Acuerdo 940 Por el cual se aprueba la incorporación del cambio en los límites de generación y absorción de potencia reactiva de las unidades 1 y 2 de la planta de generación Termosierra y las respectivas curvas de carga

940

2 Marzo, 2017

Curva de cargabilidad unidades 1 y 2 Termosierra

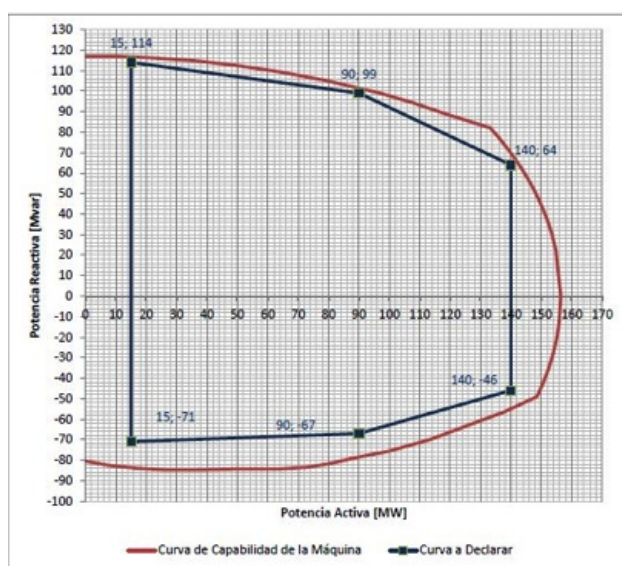
- 2** Que como resultado de la realización de las pruebas de potencia reactiva de las unidades 1 y 2 de la planta de generación Termosierra, se encontraron diferencias en los límites de generación y absorción de potencia reactiva, haciéndose necesario solicitar el cambio de los parámetros de la curva de cargabilidad.

- 1** Aprobar la declaración de una nueva curva operativa de carga de las unidades 1 y 2 de la planta de

generación Termosierra, en las que se define la capacidad para entrega y absorción de potencia reactiva de la unidad en función de la potencia activa generada.

Unidades 1 y 2

Sobreexcitación		Subexcitación	
P [MW]	Q [Mvar]	P [MW]	Q [Mvar]
140	64	140	-46
90	99	90	-67
15	114	15	-71
